ОБОЗНАЧЕНИЯ ШЕРОХОВАТОСТИ ПОВЕРХНОСТЕЙ

Единая система конструкторской документации
ОБОЗНАЧЕНИЯ ШЕРОХОВАТОСТИ ПОВЕРХНОСТЕЙГОСТ
2.309—73Designations system for design documentation.
Designations of surface finishВзамен
ГОСТ 2.309—68

Изменение № 3 ГОСТ 2.309—73 Единая система конструкторской документации. Обозначения шероховатости поверхностей

Черт. 4

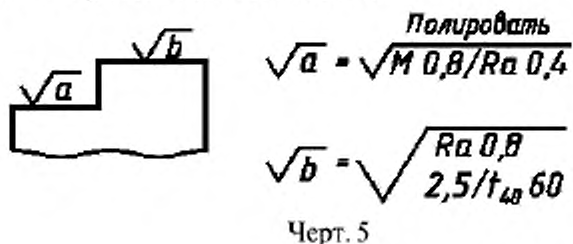
Пункт 1.11. Чертеж 4 заменить новым:

Полировать
 $\sqrt{M\ Ra\ 0,025}$

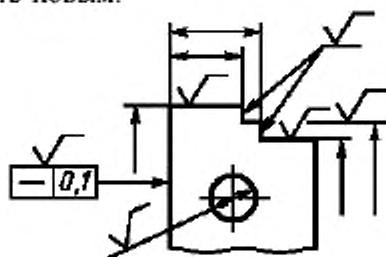
Пункт 1.12. Чертеж 5 заменить новым:

Черт. 7

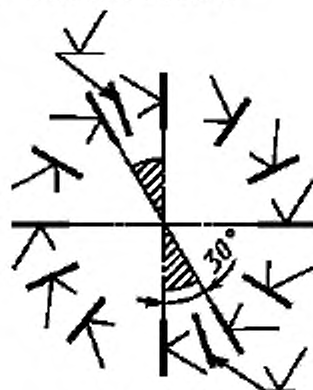
Пункт 2.1. Второй абзац изложить в новой редакции:

«Допускается при недостатке места располагать обозначение шероховатости на размерных линиях или на их продолжениях, на рамке допуска формы, а также разрывать выносную линию (черт. 7);
чертеж 7 заменить новым:

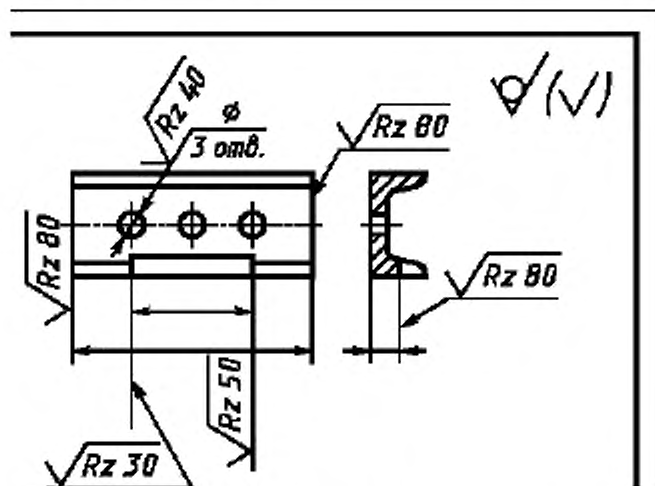
Пункт 2.7. Чертеж 13. Заменить обозначение шероховатости:

на $\sqrt{Ra\ 3,2}$, $Rz\ 50$ ($\checkmark$) на $\sqrt{Rz\ 50}(\checkmark)$; $\sqrt{3,2}$
